3. 玄海原子力発電所3・4号炉の 設置変更に関する 審査結果の概要

今回、玄海原子力発電所3・4号炉の新規制基準適合性審査のうち、「**設置変更許可**」に関する審査が終了。

玄海原子力発電所 3・4号炉の審査の経緯

基準地震動の応答スペクトル

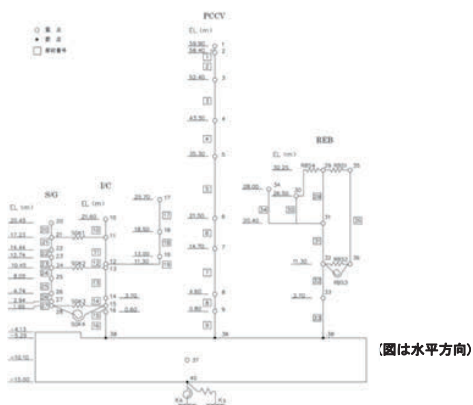
→5種類の基準地震動を策定。

最大加速度は、申請当初の540ガルから620ガルに引き上げ。

- **最新の知見**を踏まえて基準地震動が策定されていることから、新規制基準に適合していることを確認。

局所的な水素濃度上昇による爆轟発生の可能性

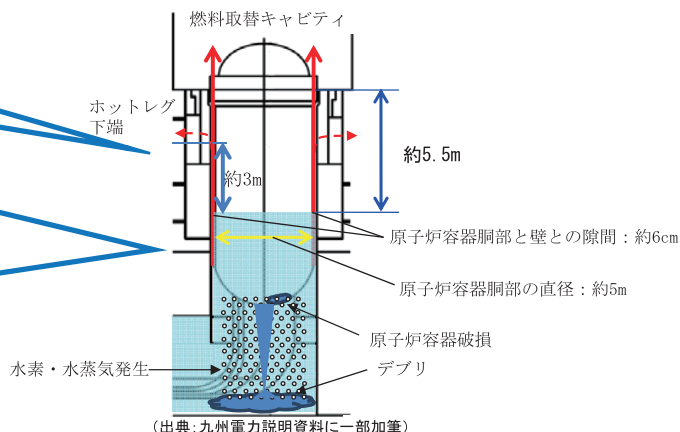
申請者は、原子炉下部キャビティ区画において、原子炉容器破損時の溶融炉心の落下に伴う水素発生により水素濃度が上昇することで一時的に爆轟領域に入るが、実機において爆轟が発生することはないとしていることから、規制委員会は、爆轟の発生メカニズムを整理するとともに、爆轟が発生しないとする根拠を明確にするよう求めた。

申請者は、爆轟が生ずる過程として、以下の2ケースを提示し、実機条件下では爆轟の発生はないと説明した。

- ①起爆源から直接爆轟が生ずる場合(直接起爆)
- ②通常の火炎が加速され火炎から爆轟への転移が起こる場合(DDT)

①実機では気相部に衝撃波を与えるような強いエネルギー源はないことから、直接起爆による爆轟は発生しない。

- ②国内外における知見を踏まえ、原子炉下部キャビティ区画は、
- ・配管やダクトのような細長い形状ではないこと
 - ・片端又は両端が閉ざされていないこと
 - ・火炎が加速するための十分な助走距離がないこと
 - ・火炎の乱れを発生させるような障害物がないこと

これらにより、仮に燃焼が生じたとしても火炎が加速され爆轟に遷移する可能性はない。

規制委員会は、実機条件下における爆轟の発生メカニズムから、直接起爆による爆轟又は火炎が加速され爆轟に遷移することは考えにくく、爆轟が発生する可能性はないと判断。

炉心溶融後に格納容器破損を防ぐ対策(閉じ込める)

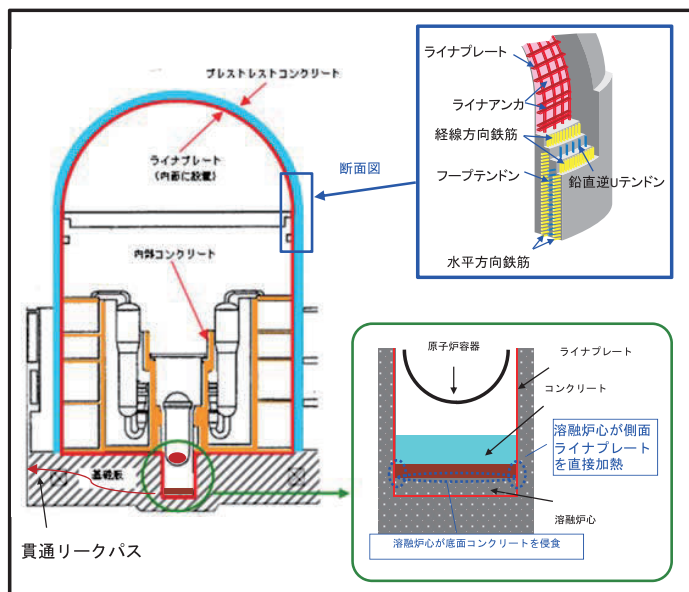
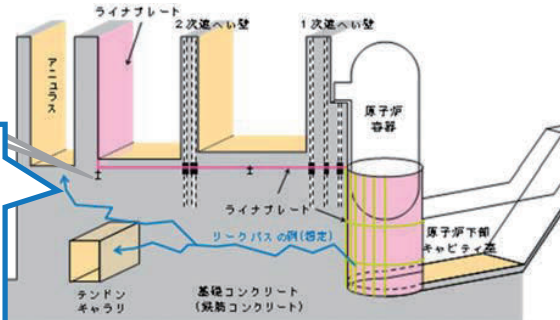
- ・ただし、原子炉下部キャビティ室の側面はライナプレートが露出しているため、重大事故時に溶融炉心が同側面に接触した場合、格納容器の閉じ込め機能が喪失する可能性。

規制委員会は、溶融炉心が側面ライナプレートに接触したとしても、原子炉格納容器外に通じる貫通リークパスが生じる可能性は小さいことなどを確認し、溶融炉心落下後における原子炉格納容器の閉じ込め機能は確保されると判断。

さらなる安全性向上対策

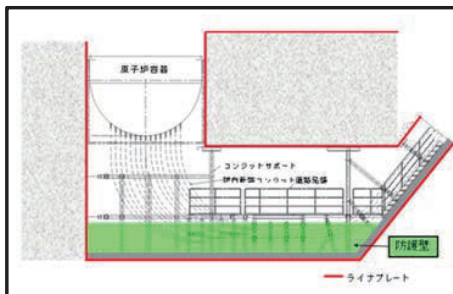
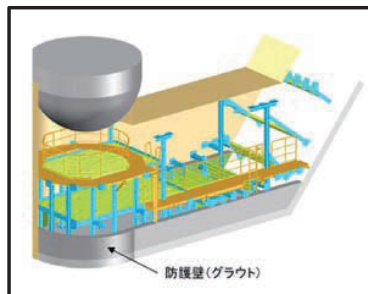
- 溶融炉心が側面ライナプレートに接触したとしても、原子炉格納容器外に通じる貫通リークパスが生じる可能性は小さいこと
- 仮に貫通リークパスを想定したとしても、外部への漏れは有効性評価で設定している漏れ率の保守性に包絡されること

申請者は、原子炉下部キャビティ側面ライナプレートと溶融炉心の接触を防止するため、さらなる安全性向上対策として、自主的に原子炉下部キャビティ室内に防護壁を設置。

これらにより、原子炉格納容器の閉じ込め機能は確保されると判断。

緊急時対策棟内緊急時対策所（イメージ図）

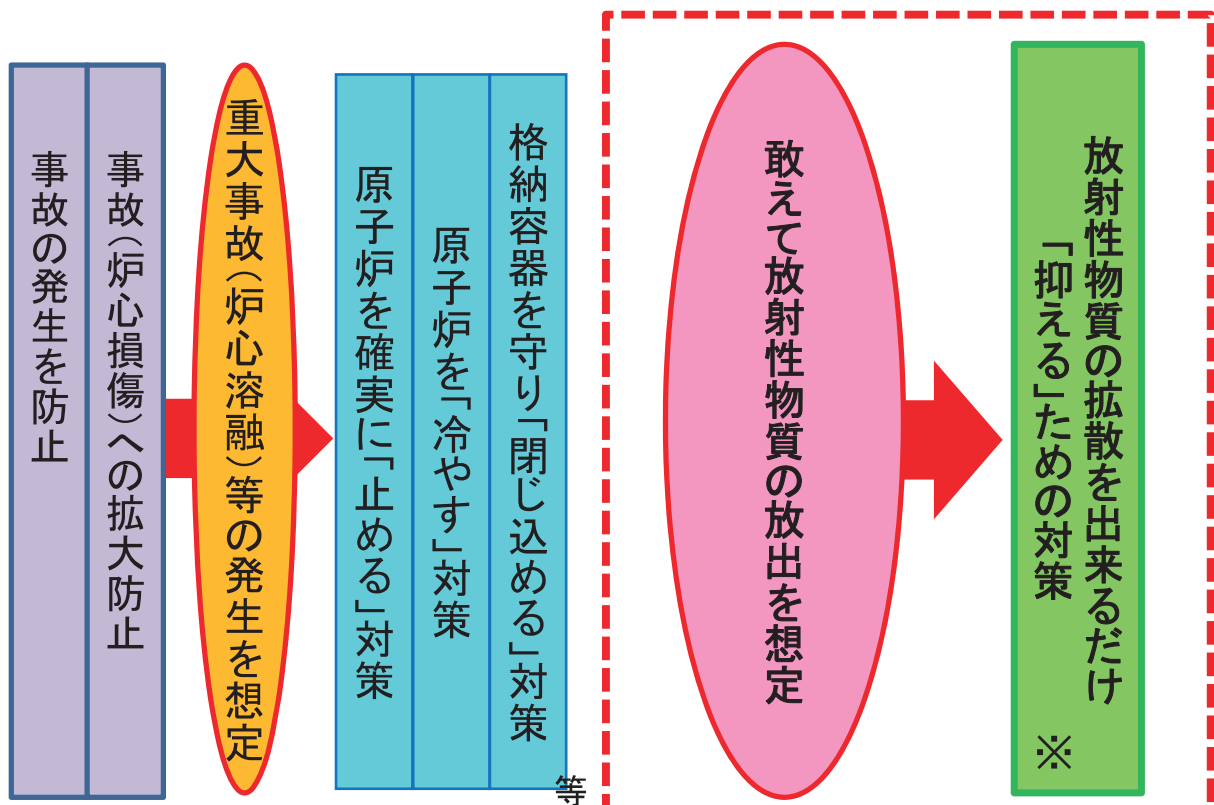
- 申請当初、代替緊急時対策所の他、免震重要棟内に新たに緊急時対策所を設置する計画。
- その後、耐震構造の建物であれば免震構造と比べて2年程度早い運用開始が可能となる等の理由から、緊急時対策所を、免震重要棟内から耐震構造の緊急時対策棟内に設置する計画に変更したいと説明。
- このため、規制委員会は、免震重要棟を設置するとした場合の具体的見通し等を示すことを求めたところ、事業者は、現段階では免震装置の設計の成立の見通しを得ることができなくなったとして免震重要棟を設置しない理由を変更。

耐震構造であっても、免震構造と同様に基準地震動に対して建屋を弾性範囲内に収めることにより、建屋の構造体全体の信頼性を確保すること、地震時の居住性についても設計上の配慮により改善を図るとの方針であることを確認。
